## Varðar: Bergstaðastræti 10A – erindi frá byggingarfulltrúa

Lagt fram erindi frá afgreiðslufundi byggingarfulltrúa frá 6. febrúar 2024 þar sem sótt er um leyfi til þess að breyta skrifstofu í 3-herbergja íbúð á 3. hæð í húsi á lóð nr. 10A við Bergstaðastræti.

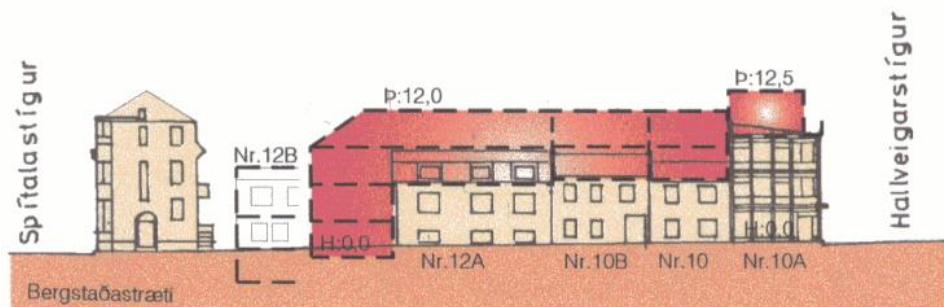
Í nýrri tillögu er gert ráð fyrir að svalir verði umtalsvert stærri en fyrri tillaga sýndi sbr.:

Í stað þess að svalir skagi 740 cm út fyrir útbúrú hússins, þá skaga nýjar svalir 1.740 cm, út, eða heilum metra meira en gert var ráð fyrir í upprunalegum tillögum. Þannig eru svalirnar orðnar dýpri en breidd þeirra og ná næstum yfir gangstéttina fyrir neðan.

Mjóar, djúpar svalir sem skaga yfir gangstéttina, eins og tillaga gerir ráð fyrir, er í miklu ósamræmi við húsið, götummyndina. Þótt húsið sé ekki friðað sem slíkt er í gildi hverfisvernd, sem tekur til allra húsa í götunni. Samkvæmt deiliskipulagi er heimilt að hækka húsið á lóð nr. 10 við Bergstaðastræti um eina hæð og ris. Djúpar svalir á lóðamörkum skerðir möguleika uppbyggingar á staðsetningu glugga og svala vegna innsýnar.

Ekki er fallist á erindið í núverandi mynd, samræmist ekki skipulag og yfirbragði byggðarinnar. Lagt er til að svalir verði færðar í fyrri hof og hurðir látnar opnast inn til að þær nýtist betur. Önnur lausn gæti verið að hafa svalir í tveimur bilum við hliðina á, og verði þá aðeins um 1,0-1,2 metra djúpar. Eldvarnargler verði sett í dyr og glugga, svo svalirnar uppfylli kröfur um brunahönnun. Útlit svala skal taka mið að útlit húss, eins og gert var í fyrri tillögu.

Lengri og grynri svalir

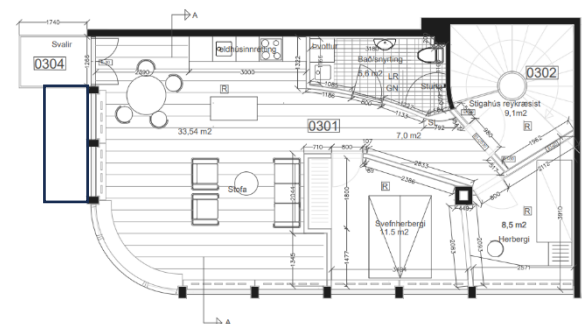
- Ekki er fallist á erindið, neikvætt er tekið í stækkun svala skv. tillögu sbr. umsögn.
